Łódź, dnia 26.07.2021 r.
Nr sprawy: EZ.28.11.2021

Odpowiedzi na pytania oraz zmiana treści Specyfikacji Warunków Zamówienia

Dotyczy: postępowanie o udzielenie zamówienia publicznego w trybie przetargu nieograniczonego o wartości powyżej 5 350 000 euro na wykonanie robót budowlanych – Wojewódzka Przychodnia Onkologiczna, Apteka, Radiologia Interwencyjna, Izba Przyjęć Onkologicznych dla projektu pn. „Rozbudowa WWCOiT im. M. Kopernika w Łodzi w oparciu o koncentrację działań z zakresu profilaktyki onkologicznej, onkologii klinicznej, onkologicznych ośrodków satelitarnych oraz przekształcenia Szpitala w Wojewódzkie Centrum Onkologii” dla Wojewódzkiego Wielospecjalistycznego Centrum Onkologii i Traumatologii im. M. Kopernika w Łodzi.

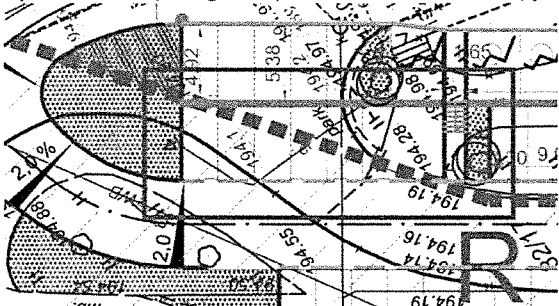
9. Proszę o informację, czy budowa miejsc parkingowych od strony ul. Pabianickiej, które usytuowane są na granicy opracowania (i na granicy działek 85/41 i 82/17) jest w zakresie Wykonawcy?

W zakresie Wykonawcy leży realizacja w/w robót na działkach, dla których Zamawiający posiada prawo do dysponowania nieruchomością.

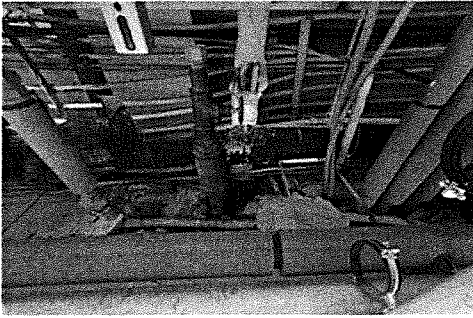
23. Na obiekcie występują liczne kolizje, błędy w wykonaniu instalacji, braku izolacji, zastosowanych przypadkowych materiałów, nie spełniających jakichkolwiek norm z zakresu separacji, sposobu prowadzenia poszczególnych tras, samych materiałów, przecinania się poszczególnych ciągów, wykonania przejść pożarowych, spełnienia pozostałych przepisów w tym przepisów pożarowych, **prosimy o informację w jakim zakresie należy przewidzieć ingerencję w powyższe instalacje mając na uwadze zapisy PFU „ W zakresie przedmiotu zamówienia jest również wymiana / przebudowa lub rozbudowa elementów istniejących systemów, o ile będzie to konieczne dla poprawnego ich funkcjonowania po rozbudowie, jeżeli dla zapewnienia spójności współpracy/kompatybilności systemów istniejącego i projektowanego konieczna będzie wymiana / przebudowa lub rozbudowa elementów systemu istniejącego, należy to ująć w cenie ofertowej oraz w dokumentacji”**

Poniżej fragment dający obraz i stan instalacji w strefach nadsufitowych i nie tylko.

Ingerencja winna zostać dostosowana do potrzeb związanych z realizacją przedmiotu zamówienia.

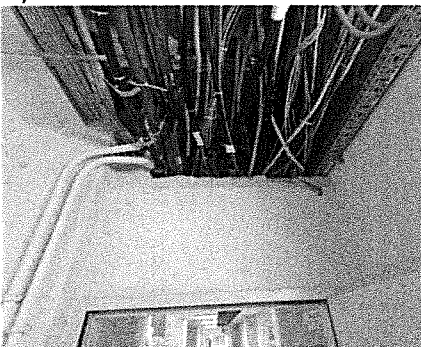
25. Prosimy o potwierdzenie, iż w ramach Etapu 2 należy również wykonać wszystkie zabezpieczenie przejść p.poż zgodnie z zapisami załączonej Ekspertyzy i Postanowienia PSP należy zapewnić „ pkt. 11 podziału obiektu na strefy pożarowe z koncepcją przedstawioną w załączonej ekspertyzie technicznej z zachowaniem wymaganej klasy odporności ogniowej dla elementów oddzielenia pożarowego i zabezpieczeniem przepustów instalacyjnych pomiędzy poszczególnymi strefami wraz ze wszystkimi zawartymi w załączonej ekspertyzie technicznej,”. Poniżej przykładowe miejsce gdzie należy takowe przejście wykonać

Przykładowa strefa nie jest możliwa do poprawnego wykonania bez całkowitego jednoczesnego demontażu, instalacje w przypadkowym typie i ilości przechodzą wolno przez otwór w ścianie gdzie powinno być przejście. **Prosimy o informację, iż Zamawiający tak określając przedmiot zamówienia założył konieczność rozłączenia wszystkich instalacji, wykonania poprawnie tras i poszczególnych przejść pożarowych**

Zamawiający informuje, że wszelkie ostateczne i konieczne do wykonania roboty związane z ochroną ppoż budynku (w tym zabezpieczenia przejść ppoż) będą wynikały z opracowanej przez Wykonawcę i uzgodnionej przez rzeczoznawcę ds. pożarowych Dokumentacji Projektowej. W przypadku, gdy na etapie opracowywania Projektu zaistnieje konieczność opracowania nowej Ekspertyzy ppoż bądź weryfikacji istniejącej – opracowanie stosownych dokumentów oraz uzyskanie nowych postanowień, decyzji, uzgodnień – leżeć będzie po stronie Wykonawcy.

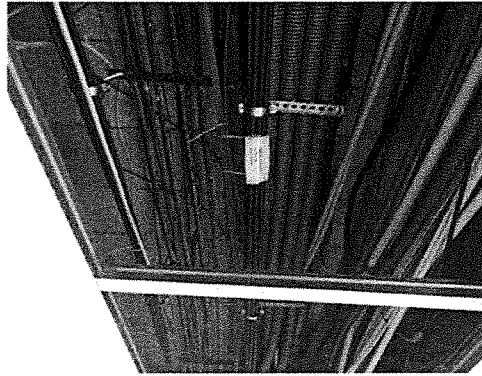
26. Prosimy o potwierdzenie, iż w ramach Etapu 2 należy również doprowadzić do odpowiedniej odporności wszystkie przegrody budowlane, ściany stropy itd. zgodnie z zapisami załączonej Ekspertyzy i Postanowienia PSP należy zapewnić „ pkt. 11 podziału obiektu na strefy pożarowe z koncepcją przedstawioną w załączonej ekspertyzie technicznej z zachowaniem wymaganej klasy odporności ogniowej dla elementów oddzielenia pożarowego i zabezpieczeniem przepustów instalacyjnych pomiędzy poszczególnymi strefami wraz ze wszystkimi zawartymi w załączonej ekspertyzie technicznej,”
Zapisy PFU: „ **UWAGA:** W ramach realizacji inwestycji należy uwzględnić dokonanie odbiorów zgodnie z obowiązującymi przepisami prawa. W pomieszczeniach oraz w korytarzach istniejących remontowanych, w zakresie których będą wykonywane roboty budowlane, należy wykonać roboty w zakresie doprowadzenia do zgodności z przepisami ochrony ppoż., docelowe wszystkie zabezpieczenia instalacyjne oraz pożarowe, w tym konstrukcji.”

Prosimy o informację, iż ze względu na brak odpowiednich zabezpieczeń pożarowych, otulin na strefach stropowych, ścinanych (dokumentacja fotograficzna poniżej) Zamawiający dopuszcza udostępnienie całego frontu, głównie dla Etapu 2, łącznie z SORem w celu rozebrania wszystkich sufitów podwieszanych, weryfikacji w 100% zakresu do wykonania, rozłączenia i demontażu instalacji, wykonania odpowiednich zabezpieczeń pożarowych, odtworzenia sufitów.

Zamawiający informuje, że wszelkie ostateczne i konieczne do wykonania roboty związane z ochroną ppoż budynku (w tym zabezpieczenia przejść ppoż) będą wynikały z opracowanej przez Wykonawcę i uzgodnionej przez rzeczoznawcę ds. pożarowych Dokumentacji Projektowej. W przypadku, gdy na etapie opracowywania Projektu zaistnieje konieczność opracowania nowej Ekspertyzy ppoż bądź weryfikacji istniejącej – opracowanie stosownych dokumentów oraz uzyskanie nowych postanowień, decyzji, uzgodnień – leżeć będzie po stronie Wykonawcy.
